FESTSTELLUNGSENTWURF
1. TEKTUR

Unterlage 9.2 / Blatt-Nr.: 2A
Maßnahmenplan

Neu- und Ausbau des 2. Bauabschnittes der K 9281
einschließlich Brückenbauwerk über die Spreeaue

Landschaftspflegerischer Begleitplan

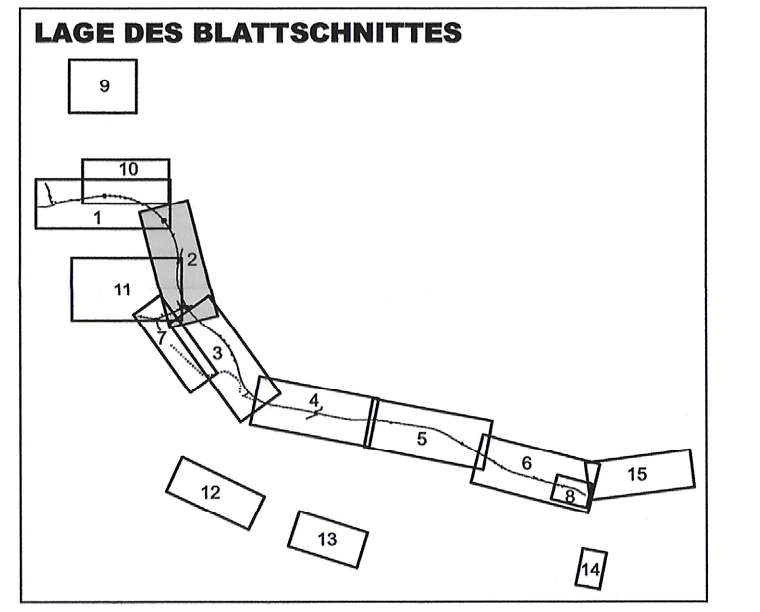
A	neue Maßnahme 54 V und 55 V	06/2020	Ringkamp
Nr.	Neuordnung der Waldfahrten zwischen Bau-km 1+575 und 2+500	02/2020	Ringkamp
Nr.	Art der Änderung	Datum	Zeichen
